栾川山水文苑 s7 地块西大门精装修答疑回复

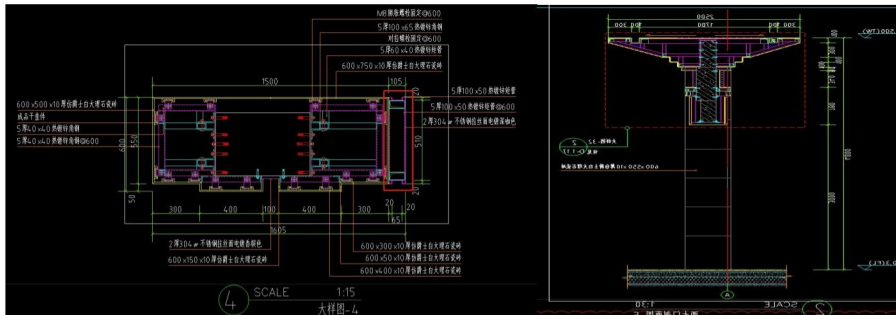
30. 出入口柱子处大样图-4 与立面图不一致，大样图此处有不锈钢造型，立面图中没有，请核实；

回复：有不锈钢造型，清单已包含。

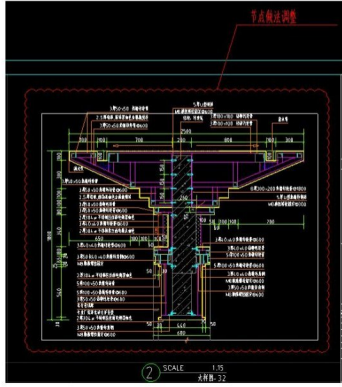
31. 大样图-32，图纸中说节点做法调整，请提供调整后的做法；

回复：此图为已调整后的节点图

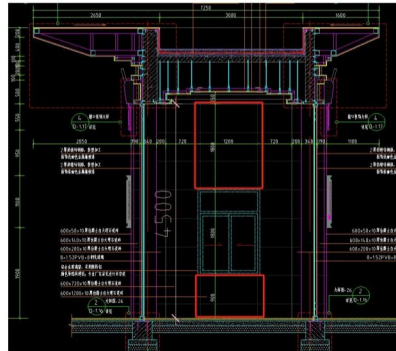
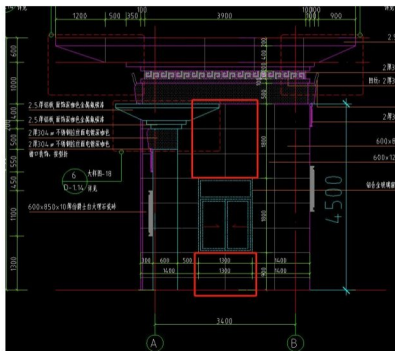
33. 清单 600 仿爵士白大理石瓷砖漏算室内外窗户上下部分工程量，请核实；

回复：清单第一项工程量调整为 200.304m²

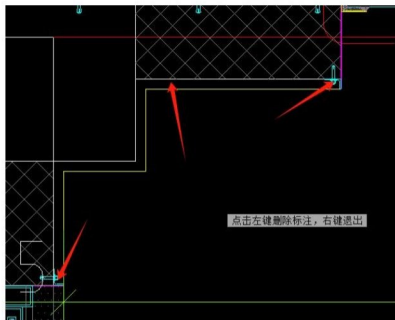
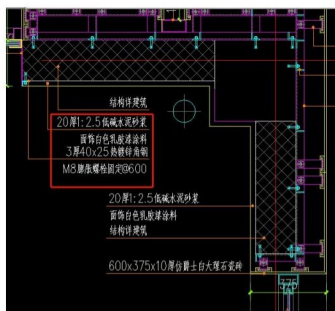
34. 门卫室墙面乳胶漆，是否需要基层处理，如需处理请明确材质；

回复：结构面层需做 20 厚 1:2.5 低碱水泥砂浆；截图箭头处为 3 厚 40*25 热镀锌角钢，膨胀螺栓固定@600

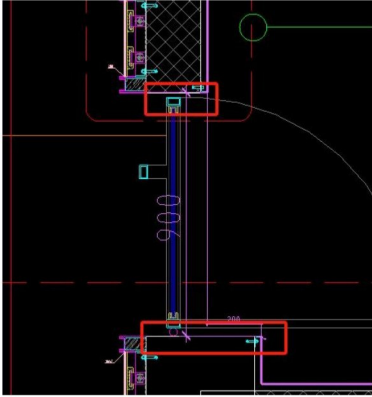
36.门卫室门洞口包不锈钢清单漏项，请核实；

回复：未漏项，工程量包含在清单第 13 项目中“大堂内墙靠门卫室墙面造型”
